**Modulo per la presentazione delle osservazioni per i piani/programmi/progetti sottoposti a procedimenti di valutazione ambientale di competenza statale**

**ID: 10703 - per la realizzazione di un impianto eolico costituito da 6 aerogeneratori di potenza unitaria 6.0 MW, per una potenza complessiva di 36,0 MW e relative opere di connessione alla RTN da realizzarsi nel comune di Guglionesi – Proponente V-RIDIUM WIND MOLISE 4 S.R.L.**

- Aspetti di carattere generale (es. struttura e contenuti della documentazione, finalità, aspetti procedurali)  
 Aspetti programmatici (coerenza tra piano/programma/progetto e gli atti di pianificazione/programmazione territoriale/settoriale)  
 Aspetti progettuali (proposte progettuali o proposte di azioni del Piano/Programma in funzione delle probabili ricadute ambientali)  
 Aspetti ambientali (relazioni/impatti tra il piano/programma/progetto e fattori/componenti ambientali)  
    ■ Altro (specificare) **Interferenza con il progetto della Wind Energy Montenero S.r.l. – ID VIP: 8133**

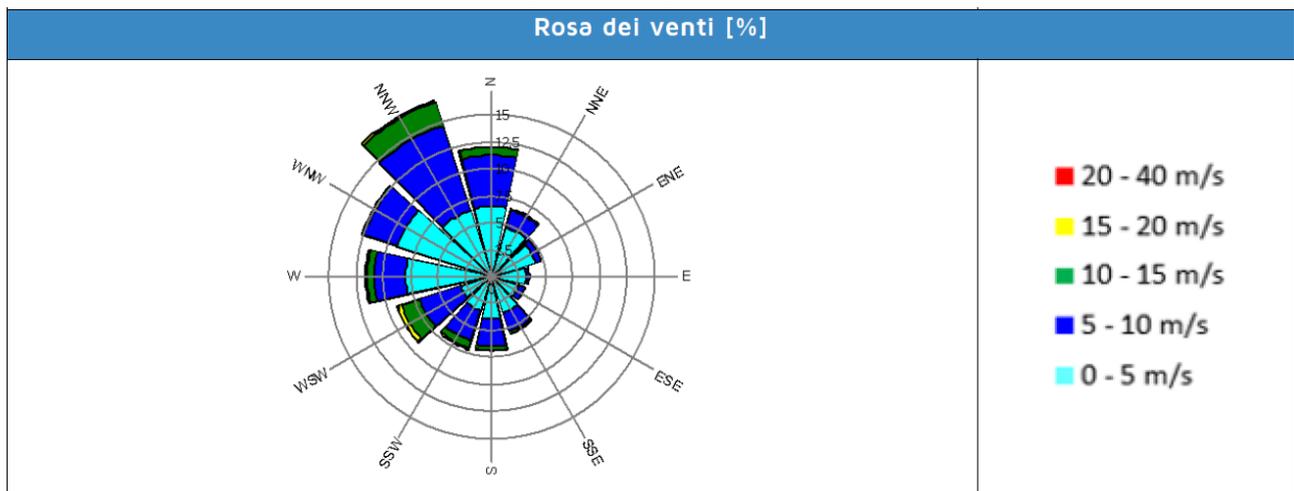
L'analisi anemometrica dell'area, prodotta dalla scrivente, ha messo in evidenza che la componente maggiore di vento è la direzione N-NO come da immagine che segue:

Se ne deduce che la presenza di aerogeneratori così ravvicinati tra loro provoca importanti disturbi al funzionamento degli aerogeneratori stessi per sovrapposizione degli effetti aerodinamici, oltre che grossi problemi di sicurezza e di impatto acustico. Facendo riferimento alla direzione principale dei venti per l'area in progetto, si nota immediatamente l'incompatibilità della proposta avanzata dalla V RIDIUM WIND MOLISE 4 S.R.L. rispetto al progetto della WIND ENERGY MONTENERO S.R.L..

caratteristiche dello stesso, l'esistenza e la configurazione di tale progetto dovranno necessariamente essere prese in considerazione nell'ambito dell'istruttoria relativa all'impianto della dalla V RIDIUM WIND MOLISE 4 S.R.L., ai fini della risoluzione dell'interferenza sopra illustrata. Quale soluzione, si chiede lo stralcio o lo spostamento degli aerogeneratori nn°4 e 5 a distanza superiore a 790 mt lungo la direzione del vento predominante e 474 m lungo la direzione ortogonale, dagli aerogeneratori della Wind Energy Montenero S.r.l.
